改善箇所説明図

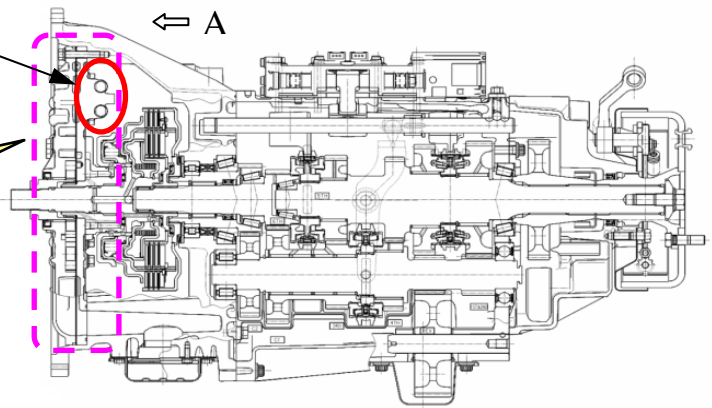
基準不適合発生箇所

小型トラック・バスの機械式自動変速機において、油圧回路部品(バルブボディ)製造時の内部洗浄が不適切なため、異物が回路内に残留しているものがある。そのため、クラッチ制御用油圧バルブの作動不良が生じて、変速ショック、変速不良等が発生し、最悪の場合、車両減速停止する際等にエンストしたり、ギヤ段のニュートラル固定により発進できなくなるおそれがある。

全車両、油圧回路の洗浄を実施する。

識別：作業完了車には、所定の位置に「LT124」の文字が記載された白黄色のシールを貼付ける。

トラック：助手席リヤドアピラーストライカー付近

バス：アクセルペダル右部壁面
